Onderwerp Reactie concept bestemmingsplan Hendrik Soeteboomstraat 36-38

Van: [REDACTED]@hhnk.nl>
Verzonden: maandag 9 oktober 2023 13:39
Aan: [REDACTED]
Onderwerp: Reactie concept-ontwerp bestemmingsplan Hendrik Soeteboomstraat 36-38

Van: [redacted]@waternet.nl>
Verzonden: dinsdag 3 oktober 2023 15:11
Aan: [redacted]
Onderwerp: Advies Waternet bij vooroverleg concept-ontwerp bestemmingsplan Hendrik Soeteboomstraat 36-38

Telefoon [REDACTED]
Fax
Bijlagen Geen
E-mail serviceteamRB@brandweeraa.nl
Onderwerp Advies ihk Externe Veiligheid voor Hendrik
Soeteboomstraat 36-38 te Amsterdam

Figuur 1 Invloedsgebieden en risicocontouren (plangebied in rood aangegeven)

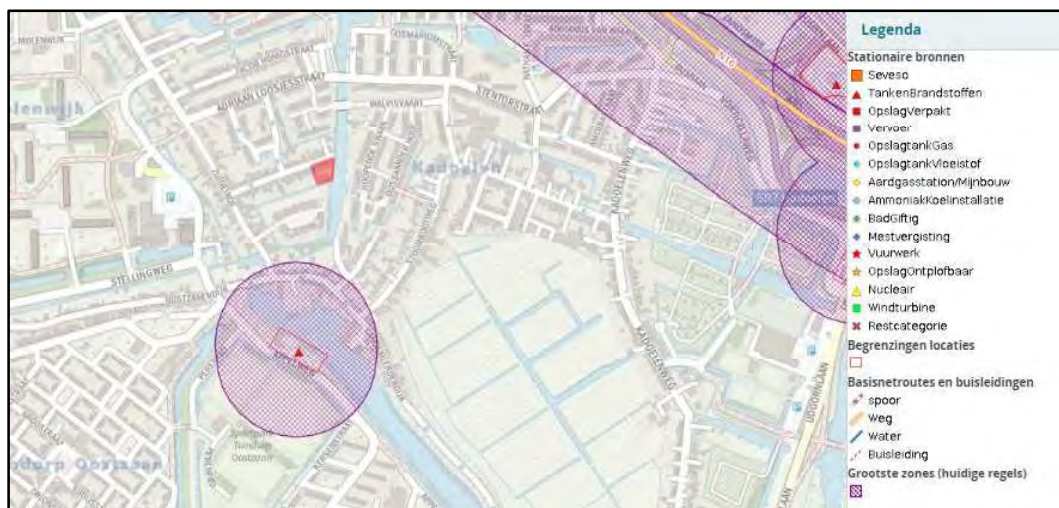
Wij hebben onderzoek gedaan naar relevante risicobronnen nabij het plangebied. Er is gekeken naar de invloedsgebieden van spoor-, weg-, watervervoer gevaarlijke stoffen, Bevi inrichtingen, buisleidingen en of het plangebied in het Luchthavenindelingsbesluit Schiphol ligt. Uit dit onderzoek is gebleken dat het plangebied buiten de grootste risicocontouren ligt van bovengenoemde risicobronnen (zie figuur 1). **Derhalve is het niet nodig om verder onderzoek te doen naar het groepsrisico of plaatsgebonden risico ter plaatse van het plangebied.**
